**BESCHRIJVING MET FOTOBIJLAGE VAN HET
RETAURATIE PLAN / PROJECT VAN DE
GROTE SCHUUR BIJ HUIS DE BERKT**

RM nummer.: 21275 Huis De Berkt

Versie 3 Constructieve restauratie 2023

Restauratie / renovatie plan kap van landhuis op landgoed 'de Berkt' aan de Kasteellaan 1 te Heesch

Dak no. 7: spoor gebroken

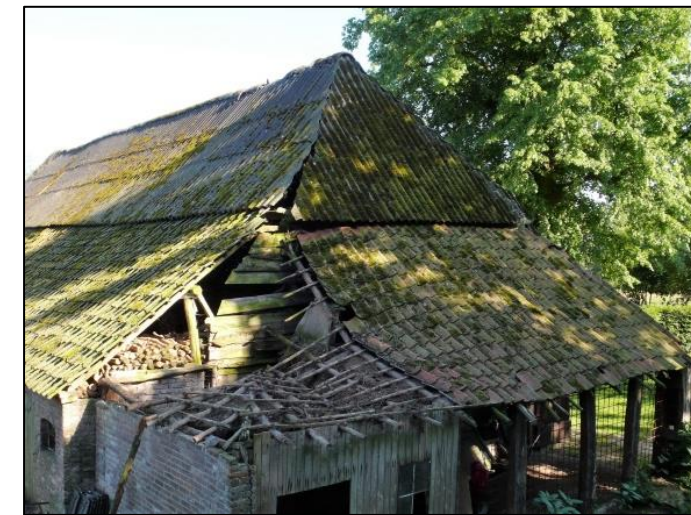
dak no. 7: lekkages door het afschuiven van de dakpannen, veroorzaakt door ammoniak uit de veestal zijn de spijkers ver doorgeroest.

- diverse dakpannen zijn beschadigd of afgeschilferd;
- verspreid is een aantal panlatten weggerot en verschillende zijn gebroken;
- de dakpannen van dak no. 7 beginnen af te schuiven waardoor de golfplaten geen overlapping meer hebben over de dakpannen (zie onderstaande foto);
- het dak is niet betrouwbaar om eventuele reparaties uit te kunnen voeren;

- Gebrek(en):
- verspreid zijn de rondhouten sporen, de muurplaten en gordingen ingerot en verzwakt, vooral van dak no. 7;
 - onder dak no. 7 is een dak spoor gebroken (zie onderstaande foto);
 - van dak no. 6 ontbreekt een gedeelte;
 - onder dak no. 7 ontbreekt plaatselijk de verbinding van gevel no.6 met de gebintstijlen waardoor de gevel naar buiten uitbuikt;
 - verspreid komen sporen houtworm voor (activiteit is niet waargenomen).

Dak 6 en 7, - pannen worden verwijderd en het onderliggend houtwerk vernieuwt. - De dakpannen zijn heel dun en afgeschilferd, veel uitval, uit gesorteerd en aangevuld. - Rondhout (sporen) gebruikt en er wordt dakbeschot aangebracht. Techniek en uitvoering Hetzelfde als dak no. 5, met vervanging van de gehele houten onderconstructie. Muurplaat vervangen op stenen muur bij dak 6 en 7 Pannendak bestaand, keramische dakpannen herleggen en deels vervangen (tabel 33.47.720) Zie hiervoor hoofdstuk I Daken, rubriek 2. Panbedekkingen voor de daken 5, 6 en 7.

Advies: Ingerotte, verzwakte en ontbrekende onderdelen vervangen / aanbrengen.

Dwarsdoorsnede op gebint IIII – 1:100

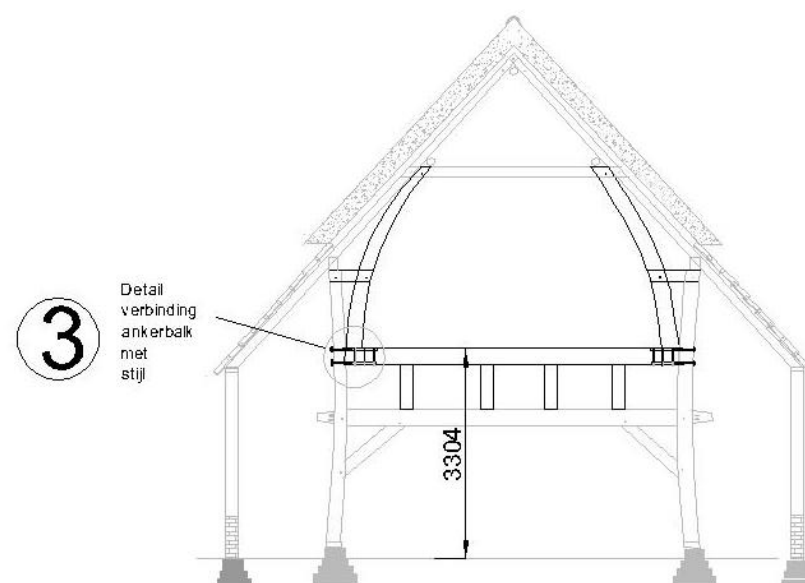
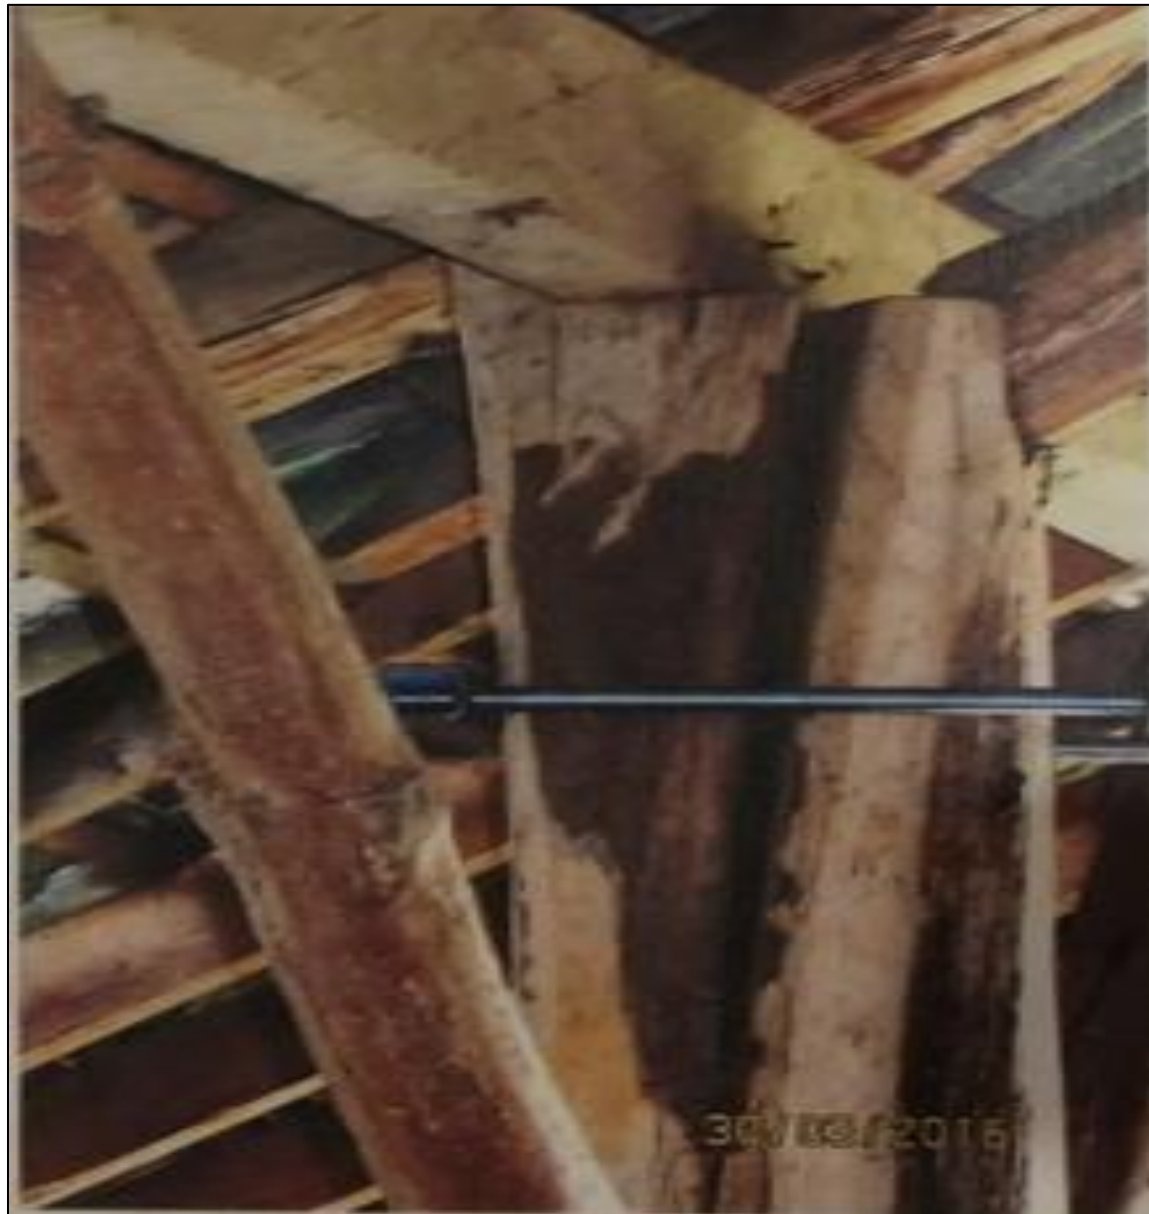
Voor gebint met telmerk IIII (in het lagere stalgedeelte) is dit goedgekeurd als beschreven in de onderstaand document van het Monumentenhuis Brabant:

Nieuwe balustrade en ankerbalk op oude ankerbalk

Gescheurde bovenkant van gebintstijl verstevigen.

De gebintstijl aan bovenzijde verstevigen met 4 horizontale M10 draadeinden om verder scheuren te voorkomen door de druk van het dak.

Overzicht voor Constructeur en monumentencommissie dd.: 2023-02-16

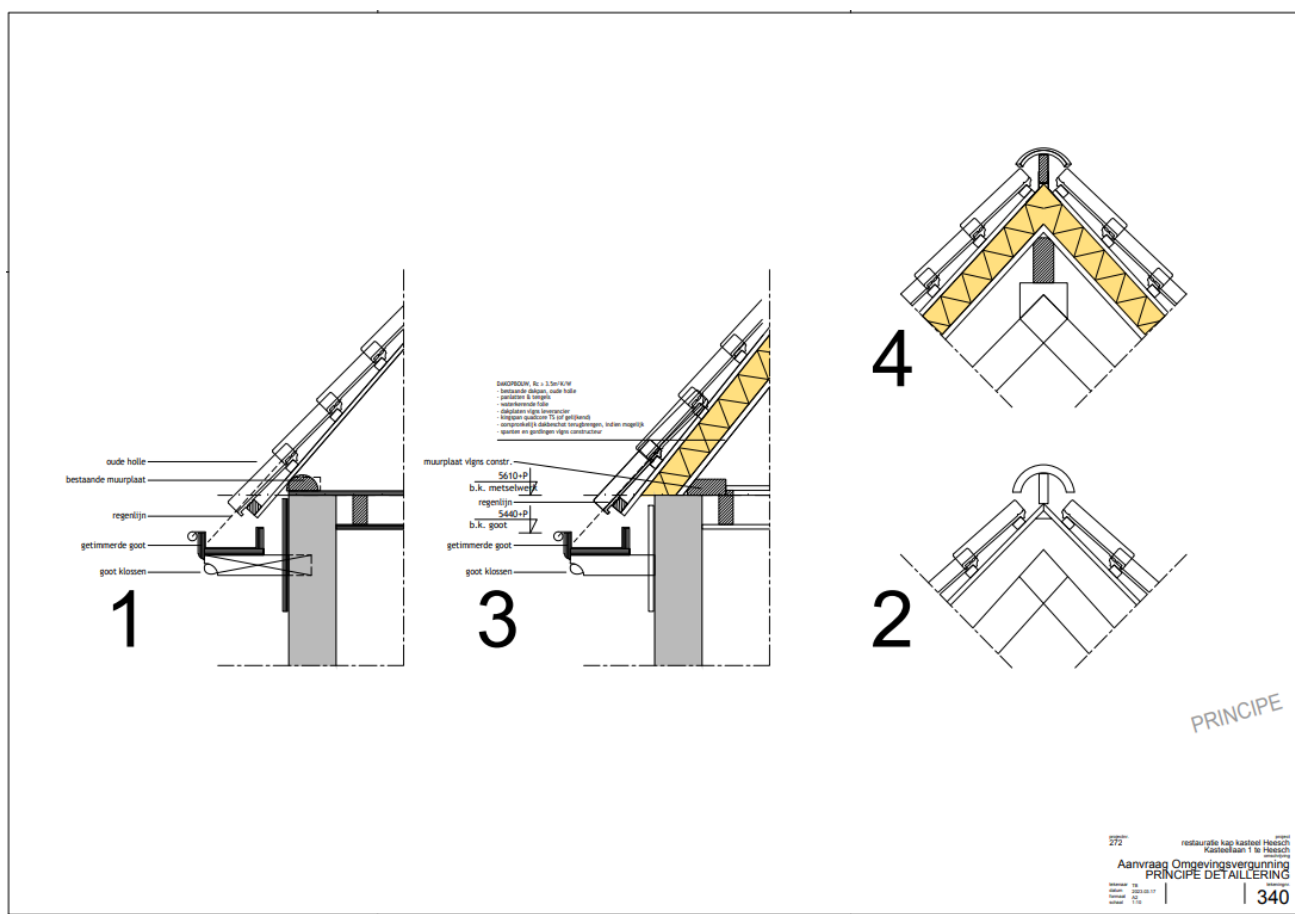
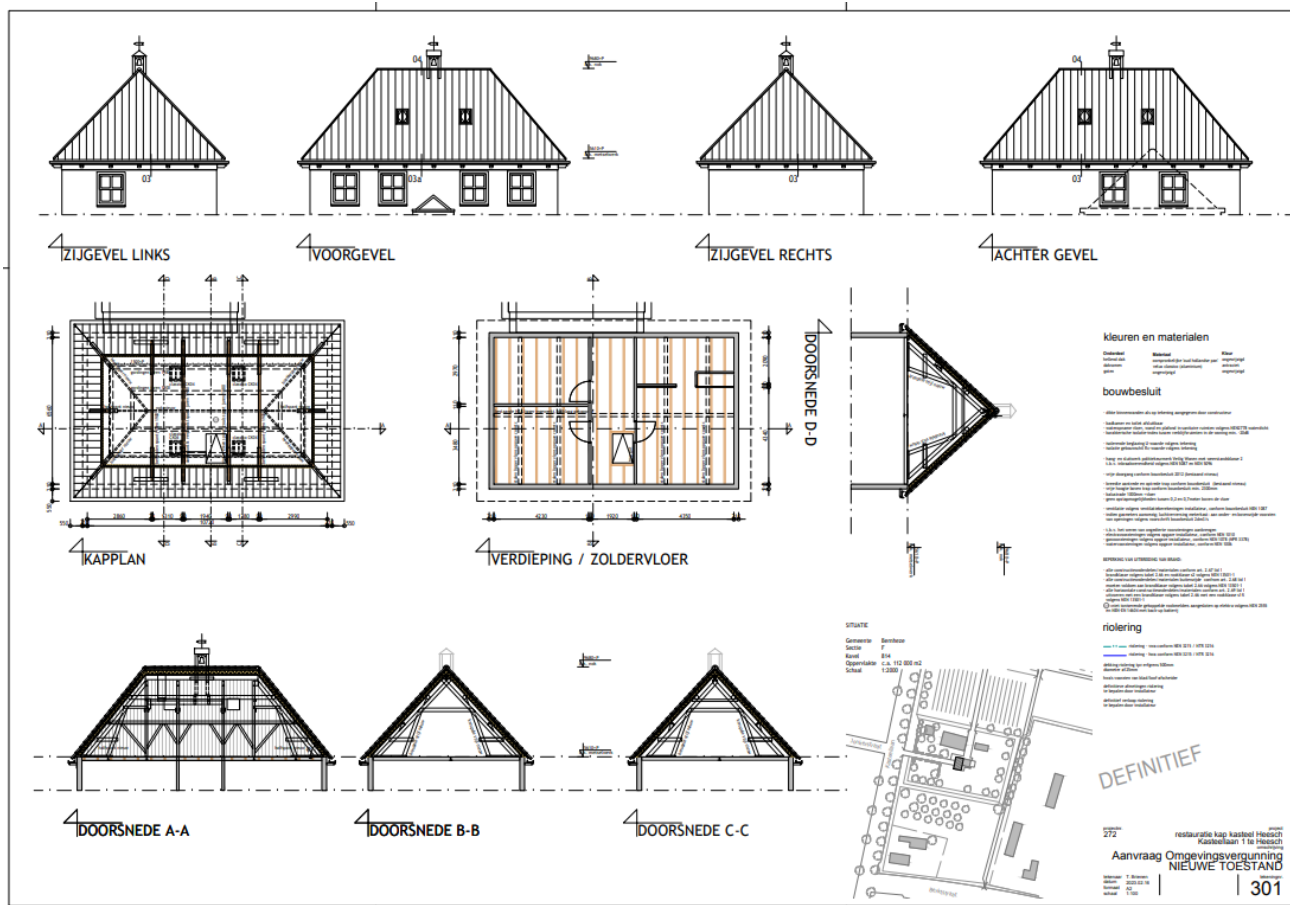
Arno schut geeft een mondeling aanvullend standpunt over de mogelijkheid om de bestaande oude hoekspanten inde nok niet te wijzigen. Beneden is voldoende ruimte om het dakbeschot iets naar binnen te zetten door de afstands balkjes tussen de onderste balk gording en de spanten weg te nemen. De halfronde, bovenste gordingen niet te wijzigen, maar het dakbeschot iets hoger in lijn op een nieuwe nokgording te laten aansluiten.

1. Constructieve versteviging kap is noodzakelijk. Momenteel onvoldoende stabiel en schade als gevolg van zetting. Muurplaten worden naar buiten gedrukt en torderen.

2. behoud oorspronkelijke hoekspanten; datering onbekend, verwachting c.a. 1900.
3. Eiken tussen spant (renovatie c.a.1980) aanpassen aan daklijn en verplaatsen naar draagmuur.

4. Toevoeging van nieuw identiek eiken spant op tweede draagmuur.
5. Aanbrengen kreupele stijlen voor meer geleidelijke kracht afdracht in spanten.
6. Toevoegen van hoekkepers en halfspanten.

7. Handhaven bovenste rij gordingen, rond balkhout.
8. Hergebruik/herplaatsing onderste rij gordingen. rechthoekig balkhout
9. Isoleren buitenzijde kap met compacte dakplaten; pannen/regenlijn afgestemd op behoud van huidige getimmerde bakgoten. Terugbrengen huidige dakbeschot onder dakplaten voor behoud van karakter, indien voldoende demontabel tijdens kap werkzaamheden.

10. Vervangen verroeste en lekkende dakramen door type velux classico. Toevoeging twee dakramen.
